18.0462.02

Umwelt-, Verkehrs- und Energiekommission
Basel, 1. April 2020

Bericht der Umwelt-, Verkehrs- und Energiekommission

zum Ratschlag zur Erhöhung der Verkehrssicherheit sowie zur Umgestaltung der Tramhaltestellen in der Hardstrasse

Abbildung 3: Abschnitte Lange Gasse - Sevogelstrasse und Grellingerstrasse - Karl Barth-Platz

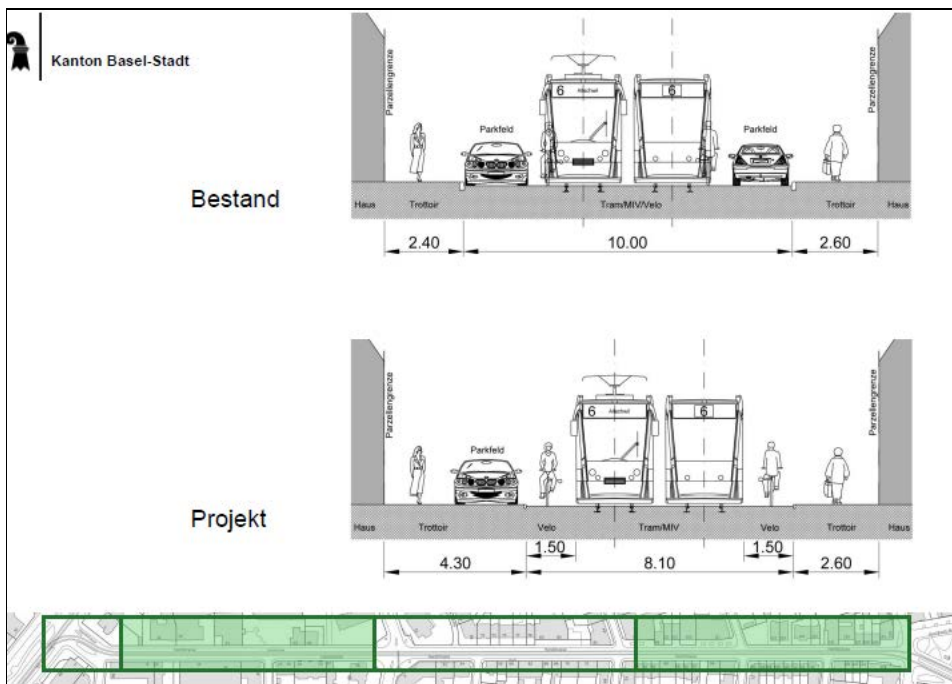
Abbildung 3 zeigt den Strassenquerschnitt in den beiden äusseren Bereichen der Hardstrasse – zwischen der Langen Gasse und der Sevogelstrasse zum einen, zwischen der Grellingerstrasse und dem Karl Barth-Platz zum anderen. Aufgrund der engen Verhältnisse kann das Tram Velofahrende dort heute in beide Fahrtrichtungen nicht überholen. Mit einer anderen Aufteilung des Strassenquerschnitts kann dies – als Massnahme zur ÖV-Beschleunigung – ermöglicht und gleichzeitig die Sicherheit für die Velofahrenden verbessert werden. Folge davon ist die Aufhebung der Parkfelder auf der einen Strassenseite. Auf der anderen Seite werden sie auf Niveau Trottoir markiert.

Abbildung 4: Abschnitt Sevogelstrasse - Grellingerstrasse

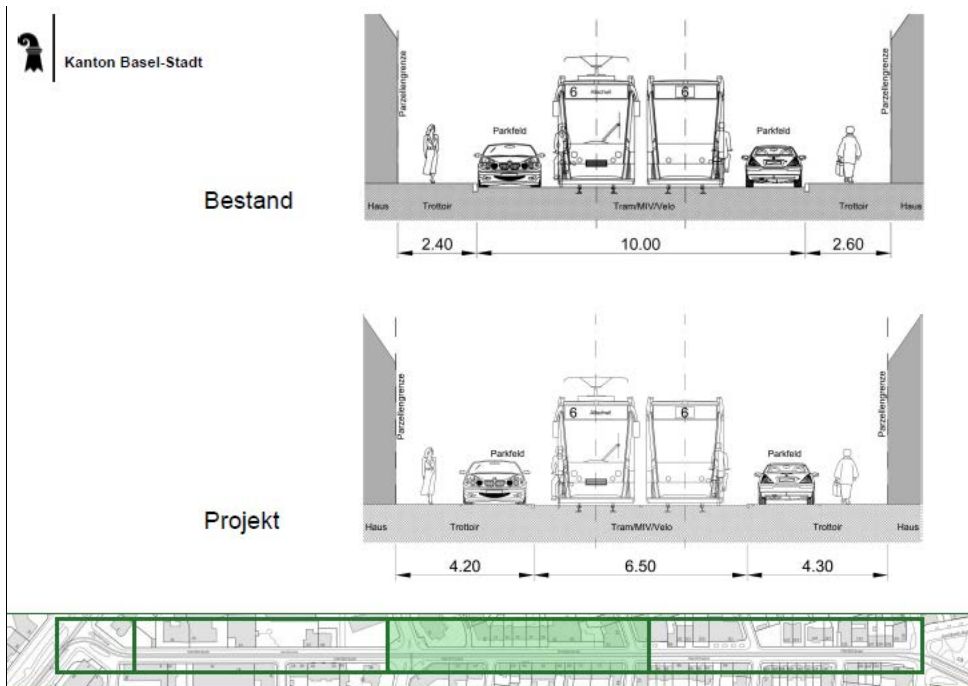
Aufgrund des Beibehalts der beidseitigen Parkierung beträgt der Abstand zwischen der äusseren Tramschiene und den parkierten Autos lediglich 1.6 Meter. Ein analoger Strassenquerschnitt wie in den beiden anderen Abschnitten der Hardstrasse wäre mit einem Verzicht auf (weitere) 20 Parkplätze verbunden.

Die Kommissionsmehrheit spricht sich einstimmig dafür aus, die Sicherheit der Velofahrenden vor sich öffnenden Autotüren und die Beschleunigung des Tramverkehrs höher zu gewichten als die beidseitige Parkierung. Im Bauprojekt ist deshalb im Abschnitt Sevogelstrasse - Grellingerstrasse zwecks Erhöhung der Sicherheit für den Veloverkehr der gleiche Strassenquerschnitt zu realisieren wie in der übrigen Hardstrasse. Mit dem Velo zwischen parkierten Autos und Tramschienen fahren zu müssen ist ungemütlich bis gefährlich. Autos und Velos (z.B. durch das Aufkommen von Lastenvelos) werden im Durchschnitt immer breiter. Auf die Höhe der Ausgabenbewilligung wirkt sich die Anpassung nicht aus.

3. Den Regierungsrat zu beauftragen, im Abschnitt Seevogelstrasse bis Grellingerstrasse das Profil gemäss Kapitel 4.1.3. dieses Berichts anzupassen.
